**INFORME DE HITO DE CONTROL
N° 028-2026-OCI/6042-SCC**

**“CREACIÓN DE PISTAS Y VEREDAS EN EL A.H. SANTA
JULIA SECTOR A, DISTRITO DE VEINTISÉIS DE OCTUBRE,
PROVINCIA DE PIURA, DEPARTAMENTO DE PIURA”, CON
CÓDIGO ÚNICO DE INVERSIONES N° 2356028**

**HITO DE CONTROL N° 5
RECEPCIÓN DE OBRA**

Imagen n.º 1
Detalle de junta de dilatación en sardinel peraltado

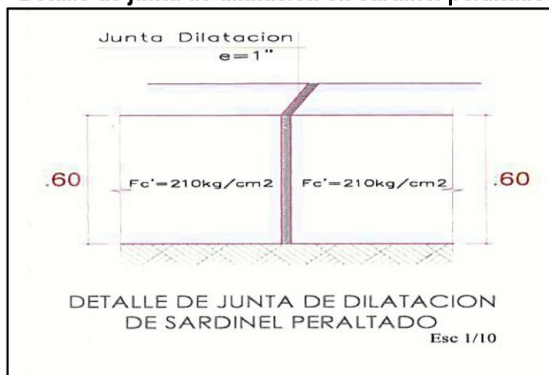
De la revisión a las especificaciones técnicas (partida 06.08) y al plano DT-01 del expediente técnico, se advierte que la construcción de los sardineles peraltados de concreto ($f_c=210 \text{ kg/cm}^2$) requiere obligatoriamente la conformación de juntas de dilatación transversales cada 3,00 metros de longitud, las cuales deben ser rellenadas y compactadas íntegramente con una mezcla asfáltica. Asimismo, según los detalles del diseño, estas juntas deben tener un espesor de 1 pulgada (1") y atravesar la totalidad del peralte del elemento estructural.

Junta de dilatación sin sello asfáltico en vereda (Calle Colombia)

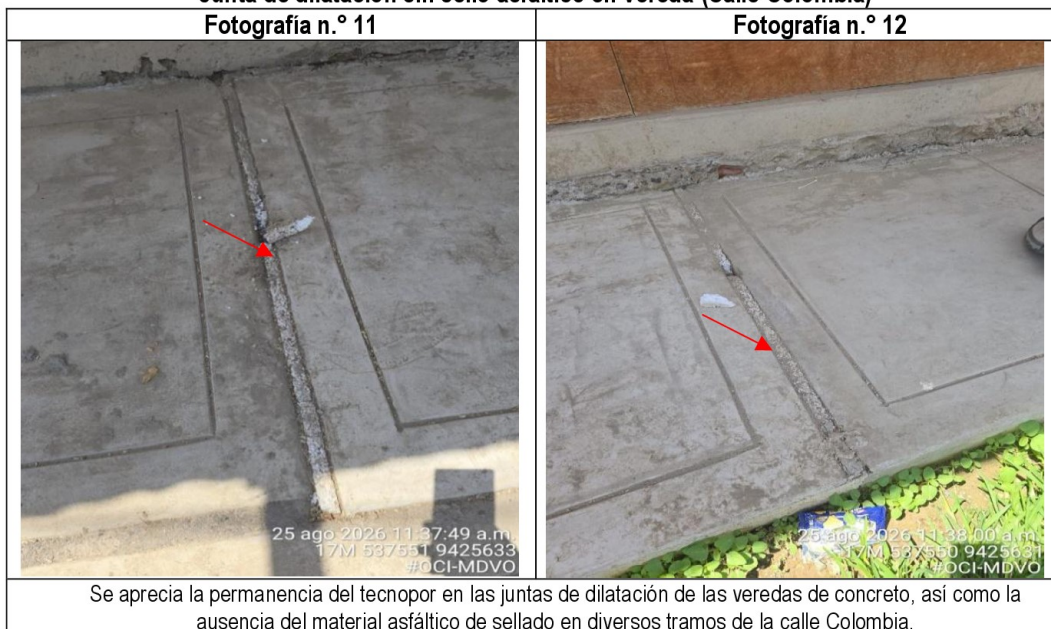
1. COMITÉ DE RECEPCIÓN SUSCRIBIÓ ACTA DE RECEPCIÓN DE OBRA CON OBSERVACIONES, SIN ADVERTIR FALTA DE COLOCACIÓN DEL SELLADO ASFÁLTICO EN LAS JUNTAS DE DILATACIÓN DE DETERMINADOS TRAMOS DE VEREDAS, SARDINELES Y RAMPAS DE CONCRETO; GENERANDO EL RIESGO DE RECEPCIÓN IRREGULAR DE INFRAESTRUCTURA SIN APLICACIÓN DE PENALIDADES CONTRACTUALES CORRESPONDIENTES, CONVALIDACIÓN DE PAGO DE PARTIDAS NO EJECUTADAS CONFORME AL EXPEDIENTE TÉCNICO Y CON ELLO AFECTACIÓN DE LA VIDA ÚTIL DE LA OBRA Y SU FINALIDAD PÚBLICA.

Imagen n.º 2
Detalle típico de juntas de dilatación en veredas

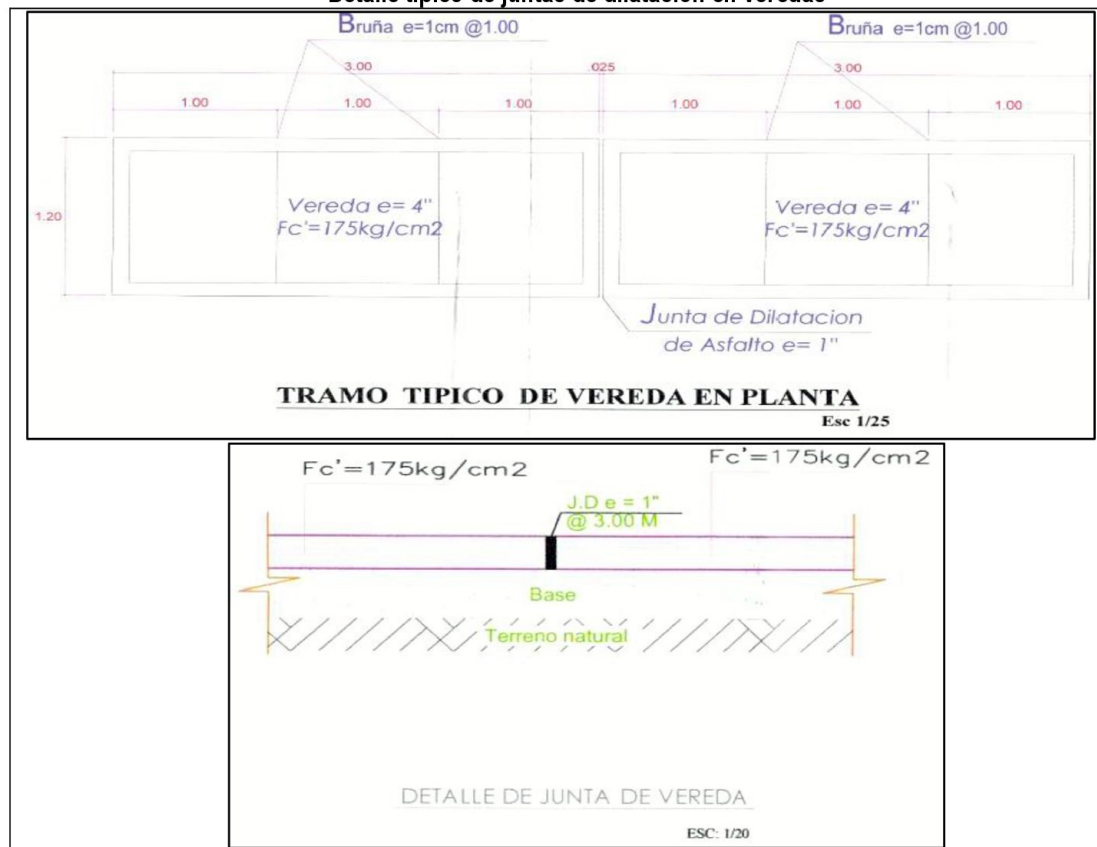
De la revisión a las especificaciones técnicas (partida 04.07) y al plano DT-02 del expediente técnico, se advierte que la construcción de las veredas de concreto ($f_c=175 \text{ kg/cm}^2$) requiere obligatoriamente la conformación de juntas de dilatación transversales cada 3,00 metros de longitud, las cuales deben ser rellenas y compactadas íntegramente con una mezcla asfáltica. Asimismo, según los detalles del diseño, estas juntas deben tener un espesor de 1 pulgada (1") y atravesar la totalidad del espesor del elemento estructural.

Imagen n.º 3
Planimetría de rampa de concreto para cochera

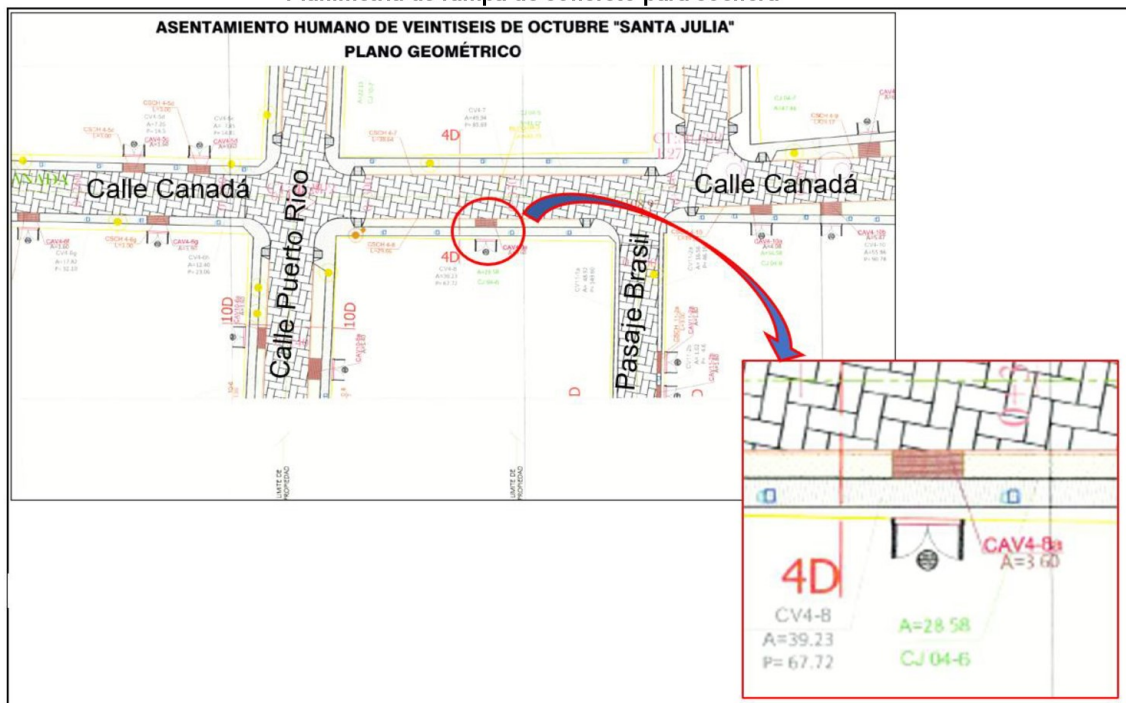
De la revisión a las especificaciones técnicas y sustento de metrados (partida 04.07) y los planos OC-05 y DT-11 del expediente técnico, se advierte que la construcción de las rampas de concreto para cocheras ($f_c=175 \text{ kg/cm}^2$) requiere obligatoriamente la conformación de juntas de dilatación entre la vereda de concreto, las cuales deben ser rellenadas y compactadas íntegramente con una mezcla asfáltica. Asimismo, según los detalles del diseño, estas juntas deben tener un espesor de 1 pulgada (1") y atravesar adecuadamente el espesor del elemento estructural.

Fotografía n.º 24
Sardinel sumergido de concreto construido en calle Canadá

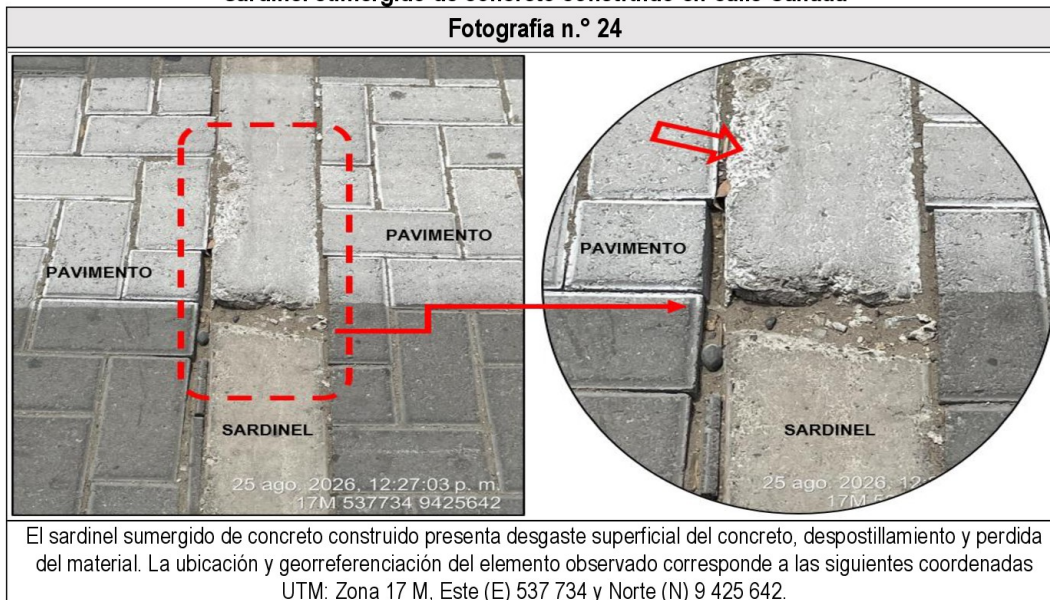
Asimismo, se pudo constatar, en la calle Canadá y calle Argentina, la presencia de sardineles sumergidos de concreto que presentan una condición similar a la descrita anteriormente, conforme se aprecia en la siguiente toma fotográfica:

Es importante señalar que la pérdida de sección del sardinel de confinamiento tendrá como consecuencia el debilitamiento de la estructura mencionada. Asimismo, podría favorecer la retención e ingreso de humedad, contribuyendo al avance del deterioro. De mantenerse estas condiciones, podría verse comprometida la función de confinamiento del sardinel sumergido respecto del pavimento vehicular (desplazamiento de la bloqueta de concreto que conforma el pavimento articulado), favoreciendo el deterioro del borde de la estructura del pavimento y generando condiciones de riesgo para la seguridad de los usuarios, particularmente ante la acción del tránsito y del agua.

Fotografías n.ºs 31 y 32
Vereda de concreto construida en calle Alaska

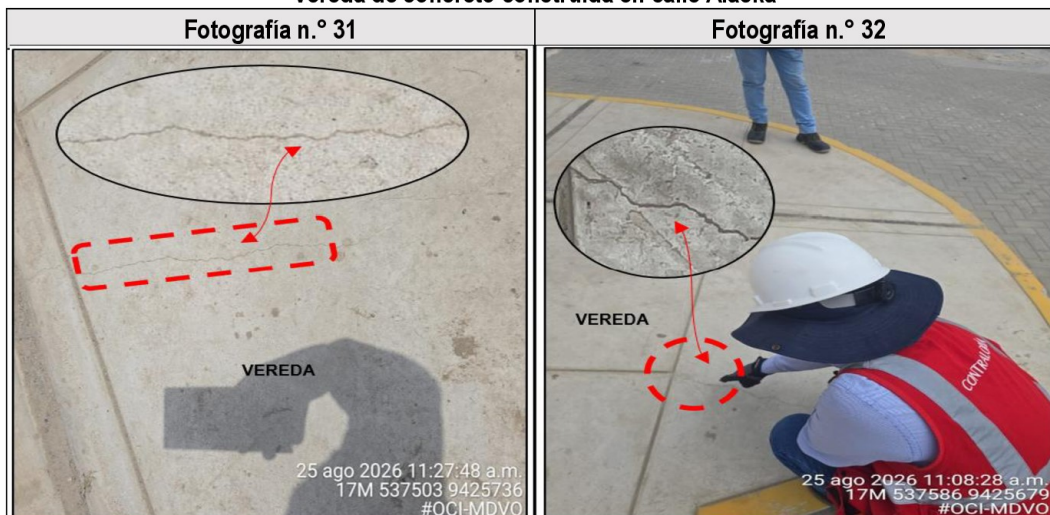
Vereda de concreto construida presenta una fisura longitudinal de trayectoria irregular en su superficie. La ubicación y georreferenciación del elemento observado corresponde a las siguientes coordenadas UTM: Zona 17 M, Este (E) 537 503 y Norte (N) 9 425 736. ; Este (E) 537 586 y Norte (N) 9 425 679.

Fotografías n.ºs 34 y 35
Vereda de concreto construida en calle Costa Rica y calle México

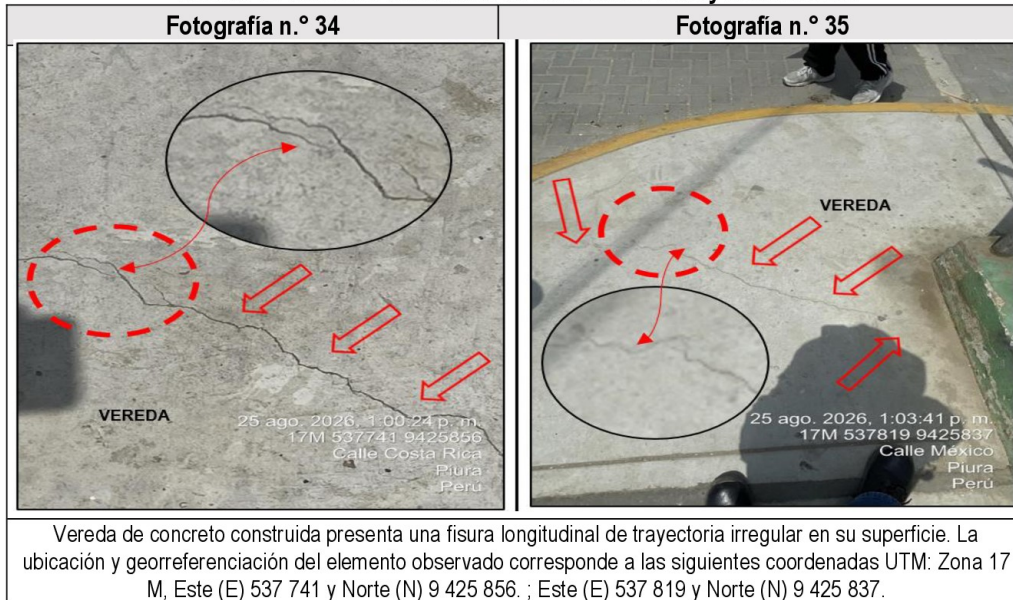
Durante la inspección física realizada el 25 de agosto de 2026, la Comisión constató fisuras y cangrejerías y desgaste prematuro.

Fotografía n.º 45
Rampa de acceso a cochera en calle Costa Rica
Fotografía n.º 45

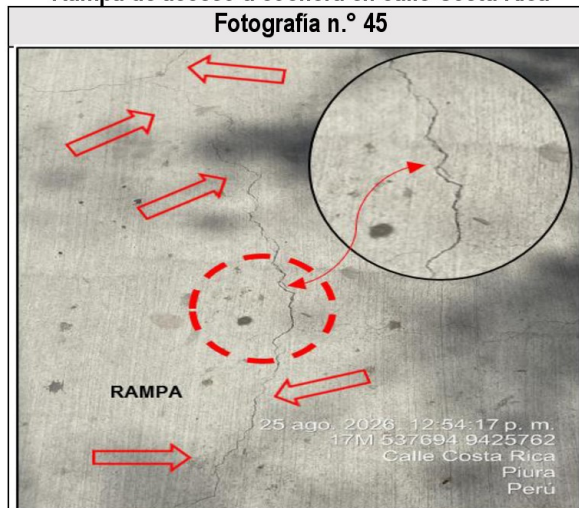
Rampa de concreto construida presenta una fisura longitudinal de trayectoria irregular en su superficie. La ubicación y georreferenciación del elemento observado corresponde a las siguientes coordenadas UTM: Zona 17 M, Este (E) 537 694 y Norte (N) 9 425 762.

Detalle de empotramiento del tubo metálico que sostiene a la papelería metálica

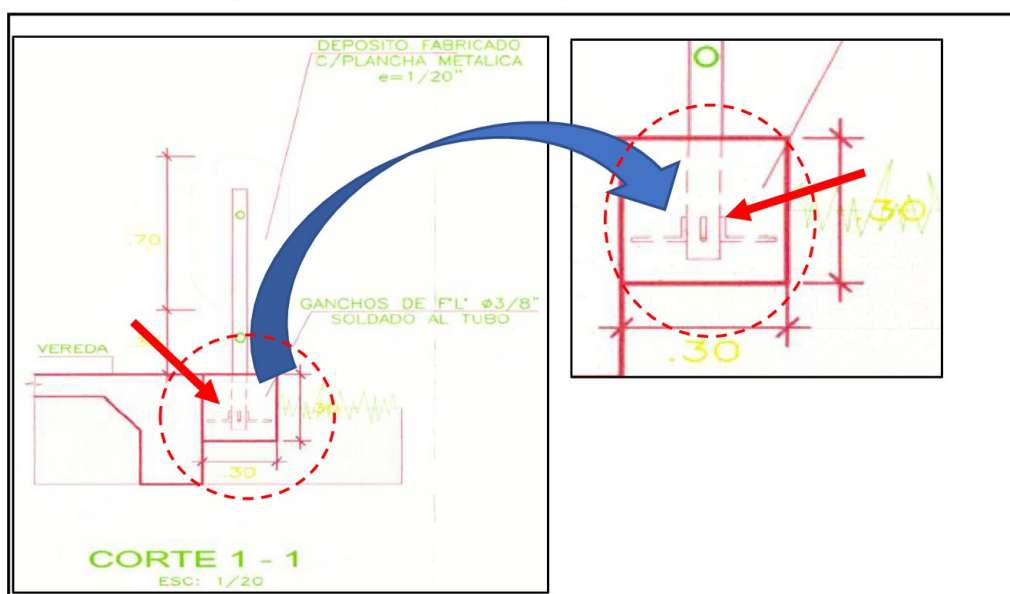
Asimismo, se verificó que la ejecución de la papelería metálica difiere de los planos aprobados por la Entidad, específicamente respecto al sistema de soporte de la estructura, toda vez que los planos establecen que las tuberías de soporte de la estructura metálica deben encontrarse embebidas en concreto; no obstante, durante la inspección se constató que estas han sido sujetadas mediante platinas metálicas, configuración que difiere de lo previsto en la documentación técnica aprobada. Se constata en las siguientes imágenes:

De acuerdo con la evidencia fotográfica presentada, se verifica que las platinas metálicas ejecutadas e instaladas en obra presentan características y/o configuración que difieren de lo previsto en el plano "Planos de detalle de papelera-Lamina DP-02" y especificaciones técnicas del expediente técnico aprobado por la Entidad, tal como se puede apreciar en la imagen anterior. En tal sentido, corresponde verificar y sustentar técnicamente dicha variación, a fin de determinar su compatibilidad con las condiciones de diseño, las especificaciones establecidas y la documentación técnica aprobada.
